ECE/TRANS/WP.29/2009/87  
29 juillet 2009

Proposition de supplément 34 à la série 03 d'amendements au Règlement No 37  
(Lampes à incandescence)

Communication du Groupe de travail de l'éclairage et de la signalisation lumineuse \*/

### Catégorie H16

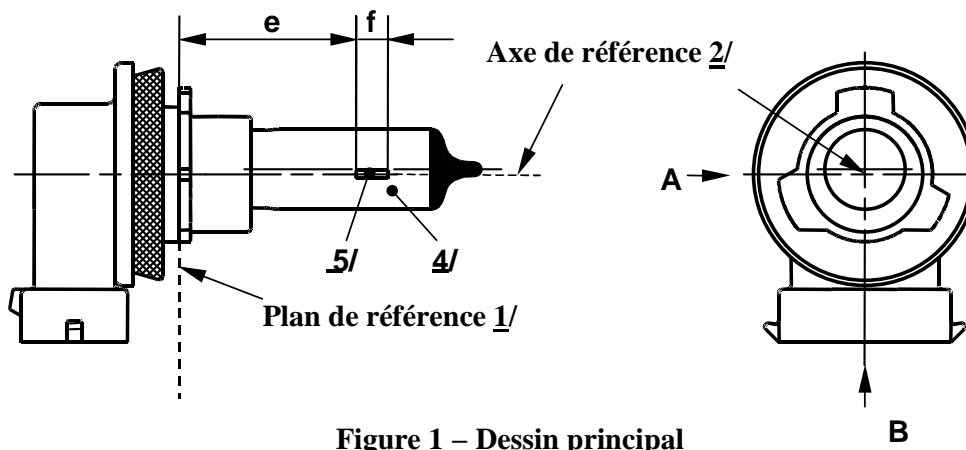
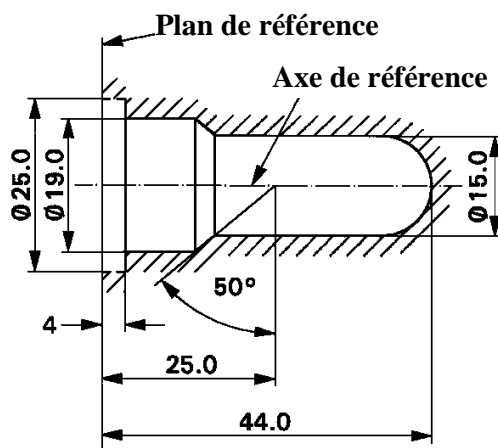
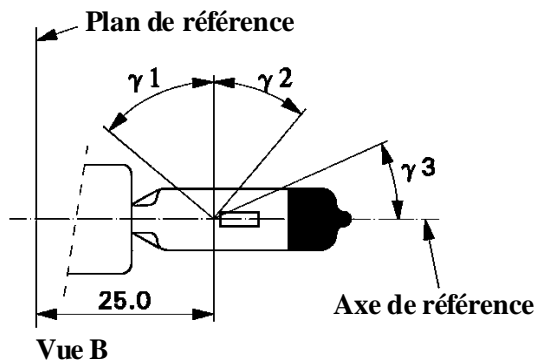
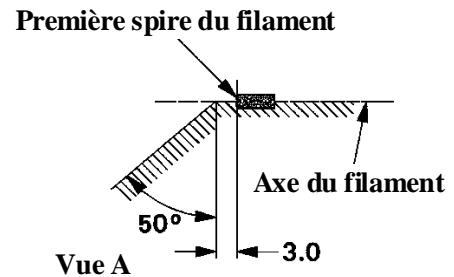
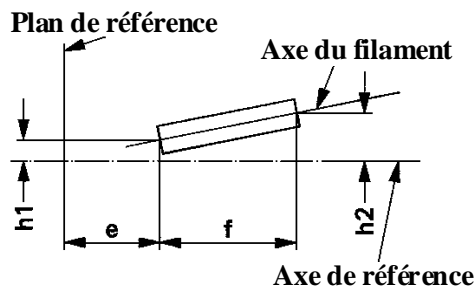
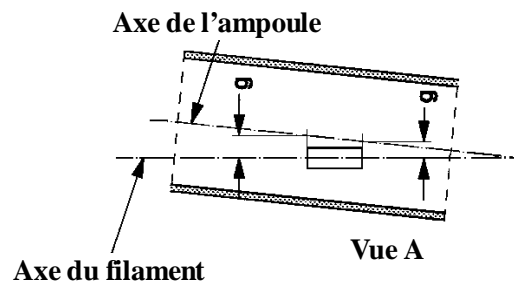
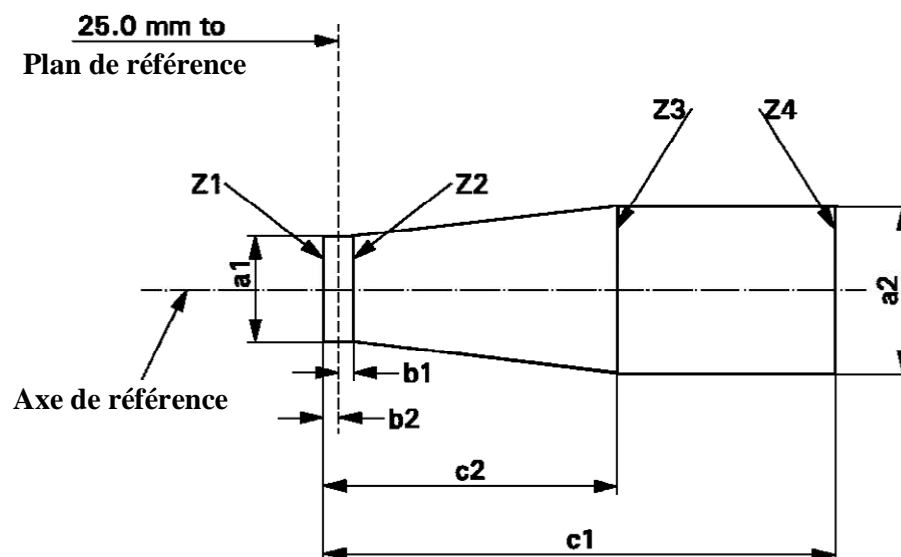
Insérer, entre la feuille H15/5 et la feuille H6W/1, les nouvelles feuilles H16/1 à 4, ainsi conçues:

6/ L'ampoule doit être exempte de distorsion optique entre les angles  $\gamma 1$  et  $\gamma 2$ . Cette exigence s'applique à la totalité de la circonférence de l'ampoule comprise entre les angles  $\gamma 1$  et  $\gamma 2$ .

7/ L'occultation doit au moins s'étendre jusqu'à l'angle  $\gamma 3$  et au moins jusqu'à la partie cylindrique de l'ampoule, le long de toute la circonférence de la calotte de l'ampoule.

8/ La structure interne de la lampe doit être telle que les images et les réflexions lumineuses parasites soient situées uniquement au-dessus du filament, la lampe étant vue en direction horizontale (vue A, fig. 1, feuille H16/1). Aucune partie métallique autre que les spires du filament ne doit se trouver dans la partie hachurée représentée sur la figure 4.

9/ L'excentricité du filament par rapport à l'axe de référence est mesurée uniquement dans les directions des vues A et B, comme indiqué sur la figure 1, feuille H16/1. Les points à mesurer sont les points où la projection de la partie extérieure des spires terminales la plus proche ou la plus éloignée du plan de référence coupe l'axe du filament.

10/ L'excentricité du filament par rapport à l'axe de l'ampoule mesurée dans deux plans parallèles au plan de référence où la projection de la partie extérieure des spires terminales la plus proche ou la plus éloignée du plan de référence coupe l'axe du filament.

11/ Les extrémités du filament sont définies comme les points où la projection de la partie extérieure des spires terminales coupe l'axe du filament, la direction de visée étant la vue A comme indiqué sur la figure 1, feuille H16/1.

12/ À contrôler au moyen d'un "box-system" (feuille H16/4).

La position du filament est contrôlée seulement dans les directions A et B, comme indiqué sur la feuille H16/1, figure 1.

Le filament doit être situé entièrement à l'intérieur des limites indiquées.

Les extrémités du filament comme définies sur la feuille H16/3, note 11, doivent se trouver entre Z1 et Z2 et entre Z3 et Z4."

CATÉGORIE HS5A

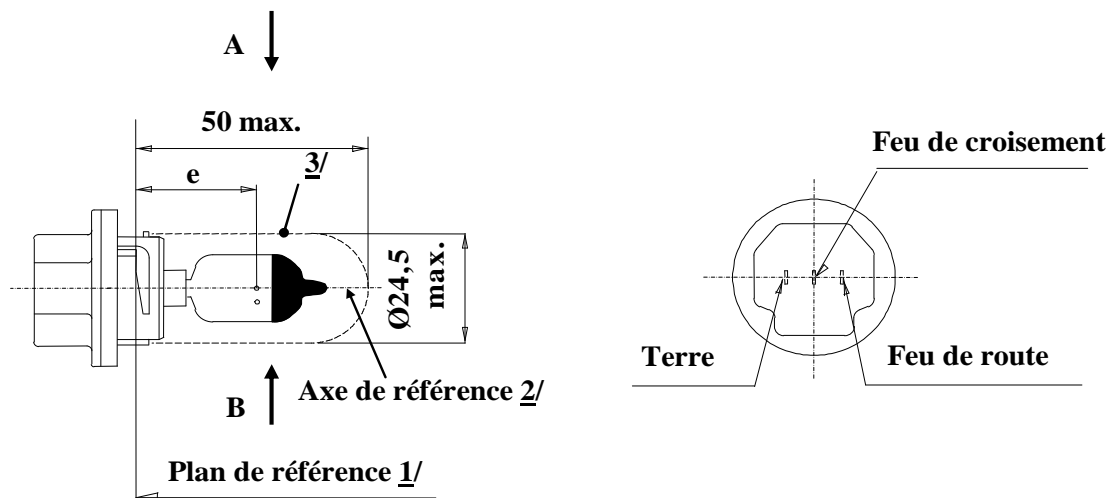
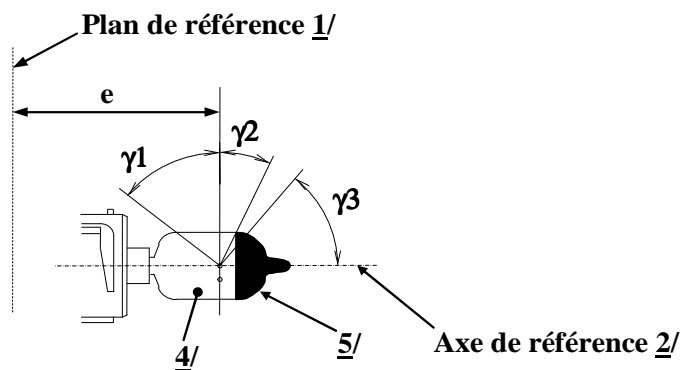
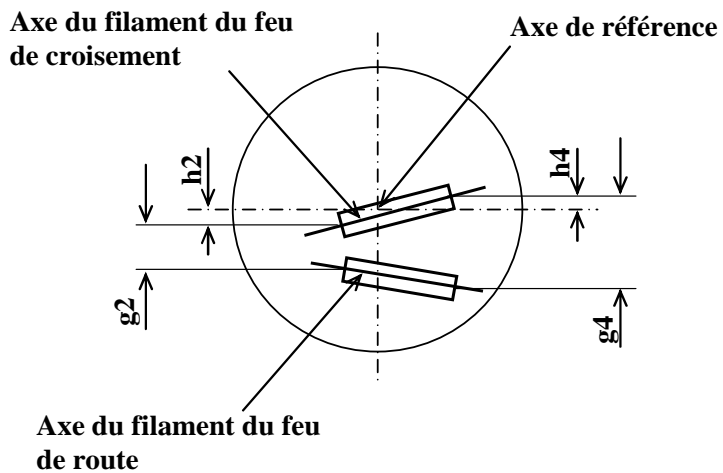
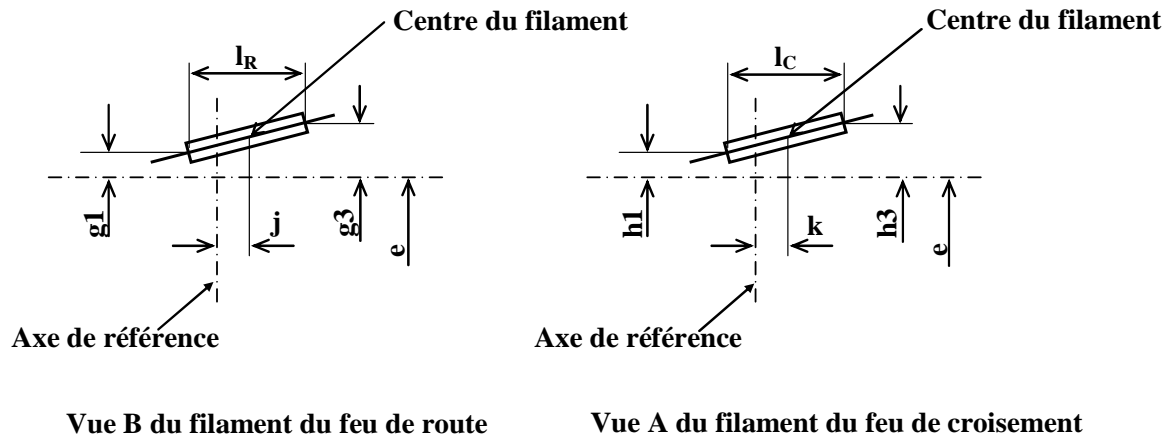
Insérer, entre la feuille HS5/4 et la feuille HS6/1, les nouvelles feuilles HS5A/1 à 3, ainsi conçues :

3/ L'ampoule et les fixations ne doivent pas dépasser l'enveloppe comme indiqué sur la figure 1. L'enveloppe et l'axe de référence sont concentriques.

4/ L'ampoule doit être exempte de distorsion optique dans les angles  $\gamma_1$  et  $\gamma_2$ . Cette exigence s'applique à la totalité de la circonférence de l'ampoule comprise dans les angles  $\gamma_1$  et  $\gamma_2$ .

5/ L'occultation doit être réalisée au moins jusqu'à l'angle  $\gamma_3$ . Elle doit s'étendre au moins jusqu'à la partie cylindrique de l'ampoule et sur la totalité du sommet de celle-ci.

6/ La position des première et dernière spires du filament est définie par l'intersection de leur face extérieure avec le plan parallèle au plan de référence se trouvant à 26 mm.

7/ Les valeurs citées dans les colonnes de gauche se rapportent au filament-route et celles citées dans les colonnes de droite au filament-croisement."

CATÉGORIE PSX26W

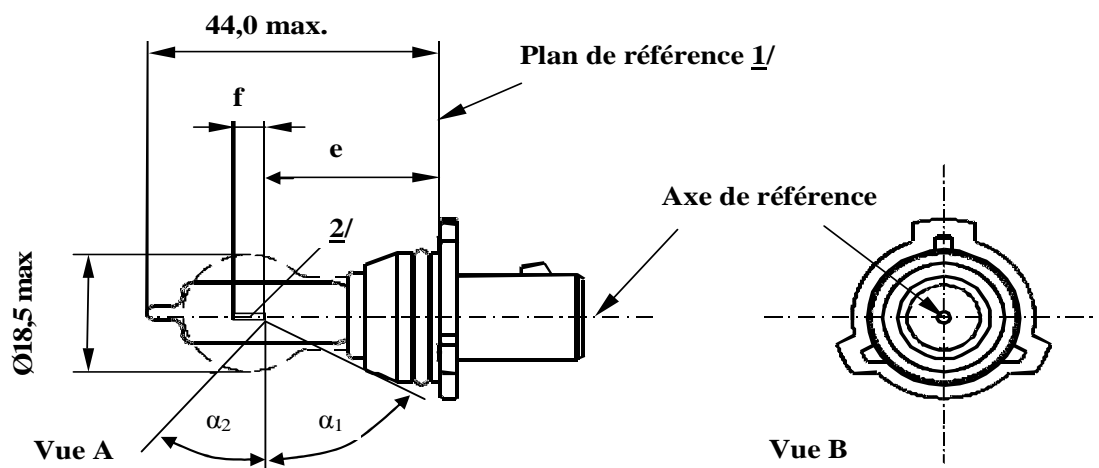
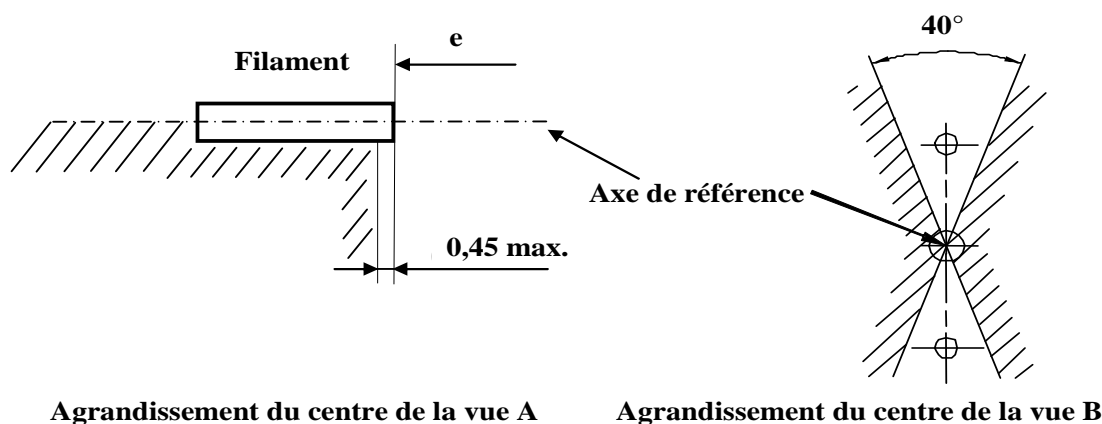
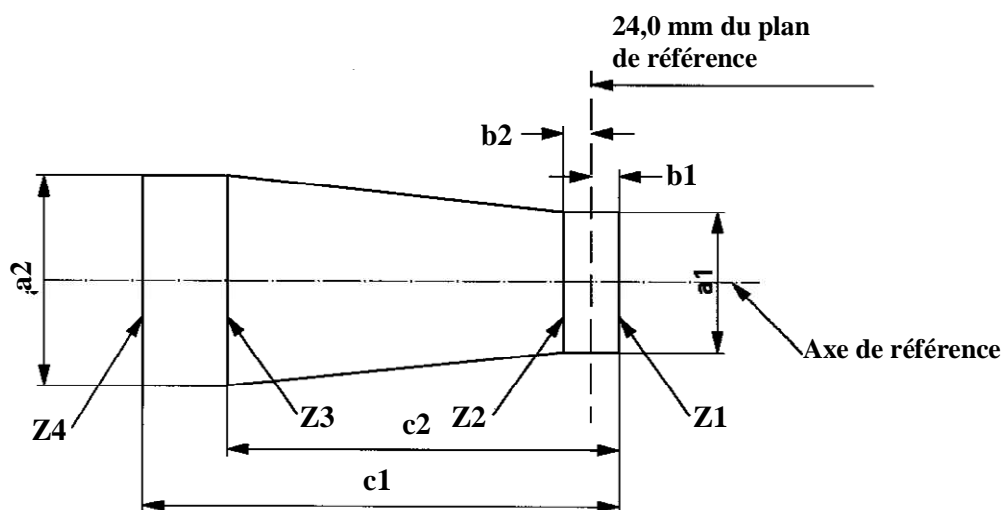
Insérer, entre la feuille PR27/7W/1 et la feuille PY21W/1, les nouvelles feuilles PSX26W/1 à 3, ainsi conçues (voir pages suivantes):

2/ Aucune prescription ne restreint véritablement le diamètre du filament, mais l'objectif est  $d_{max.} = 1,1$  mm.

3/ Aucune partie opaque autre que les spires du filament ne doit se trouver dans la partie grisée indiquée dans la figure 2. Cette prescription s'applique au corps rotatif situé dans les angles  $\alpha_1 + \alpha_2$ .

4/ À vérifier au moyen d'un "Box-System" (feuille PSX26W/3).

5/ Les extrémités du filament sont définies comme les points où la projection de la partie extérieure des spires terminales coupe l'axe du filament, la direction de visée étant perpendiculaire au plan défini par les entrées de courant.

6/ Aucune partie du culot au-delà du plan de référence ne doit faire intersection avec l'angle  $\alpha_2$ , comme indiqué dans la figure 1 de la feuille PSX26W/1. L'ampoule doit être exempte de distorsion optique à l'intérieur des angles  $\alpha_1 + \alpha_2$ . Ces prescriptions s'appliquent le long de toute la circonférence de l'ampoule.

La position du filament est contrôlée dans deux plans perpendiculaires, dont l'un est le plan défini par les entrées de courant.

Les extrémités du filament comme définies sur la feuille PSX26W/2, note 4/, doivent se trouver entre Z1 et Z2, et entre Z3 et Z4.

Le filament doit être situé entièrement à l'intérieur des limites indiquées."
